TEKNILLINEN TIEDOITUS

Kululaitosten ja yleisten töiden ministeriö
ILMAILUTOIMISTO

M 98/58
10.2.1958

98. M-määräys No. 98/58: Kuomun lukitusmekanismi

EXPLODED VIEW SHOWING FITMENT OF NEW CATCH MECHANISM TO REAR CANOPY STRUCTURE

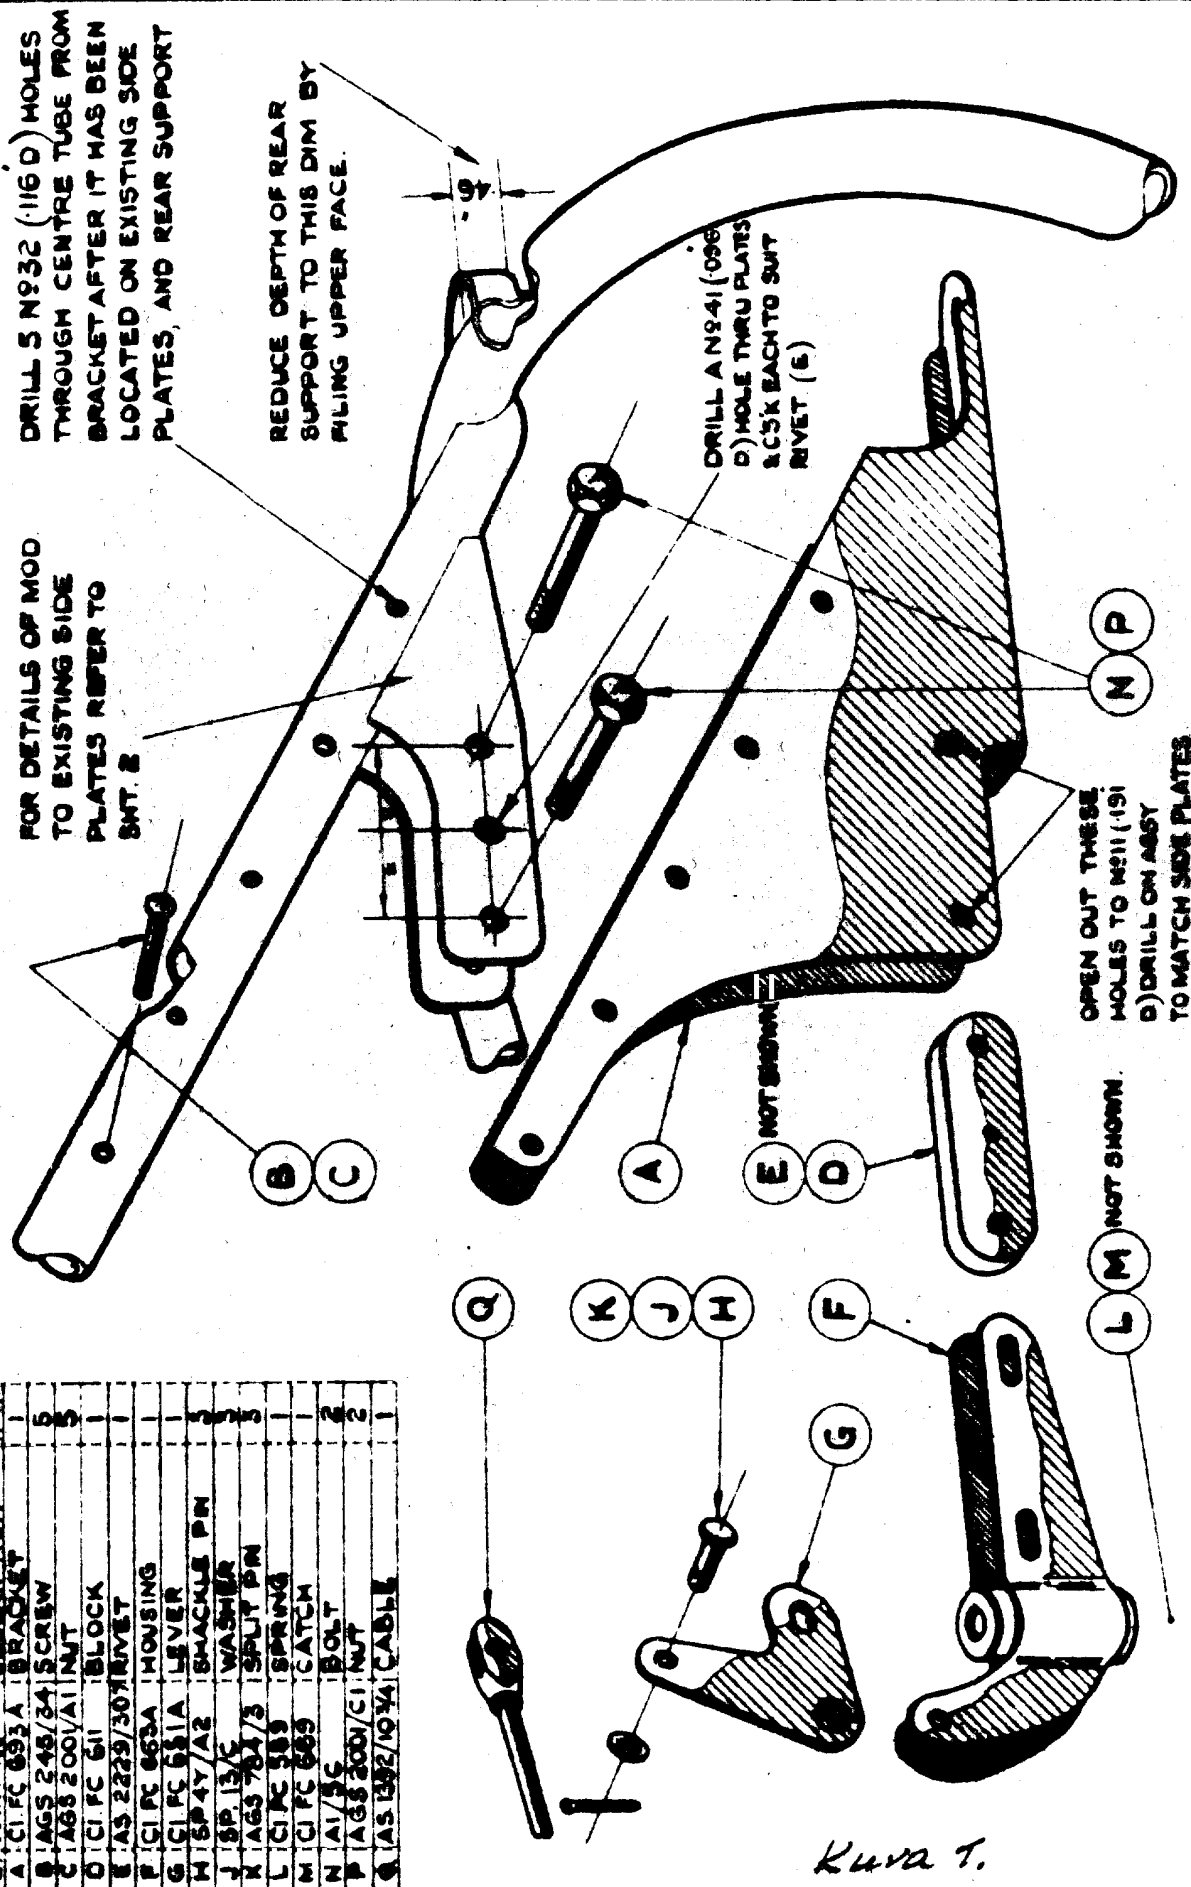
Toimenpide: Ohjaamon kuomun lukitusmekanismia on muutettava siten, että kuomun takanurkasta poistetaan kehräpyörä, jonka yli laukaisuvaijeri kulkee ja tilalle rakennetaan kuvassa 1 esitetty mekanismi. Kabinin takimmaiseen ohjauskiskoon on tehtävä kuvan 2 mukainen soikea reikä, jolla kuomu voidaan lukita taka-asentoon.

Kuomun takareunassa oleva lukkomekanismi puretaan ja poistetaan käytetty kehräpyörä. Kabinin keskiputkeen taakse hitsatut levyt leikataan pienemmiksi kuvan 2 osoittamalla tavalla. Välikappale (D) niitataan hitsattujen levyjen väliin keskimmäisestä reiästä (E) sekä sovitetaan paikoilleen osat A, F ja G. Laukaisuvaijeri lyhennetään sopivan mittaiseksi ja voidellaan grafiittiöljyllä siltä osalta, mikä kulkee kuomun katossa olevan ohjausputken läpi.

FIG. 1. VIEW ON PORT REAR CANOPY SIDE MEMBER SHOWING REPOSITIONING OF EXISTING CLIP.

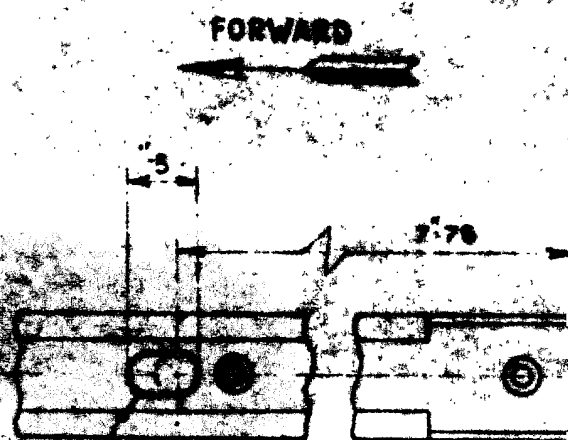
DRILL A NO 32 (.116 DIA) HOLE THROUGH TUBE AND MASK

SLOTTED HOLE - USE A .325 DIA DRILL - CLEAN OFF SHARP EDGES

NOTE 1 AFTER MODIFICATION, RAIL PART N9 BECOMES CI FC 623A
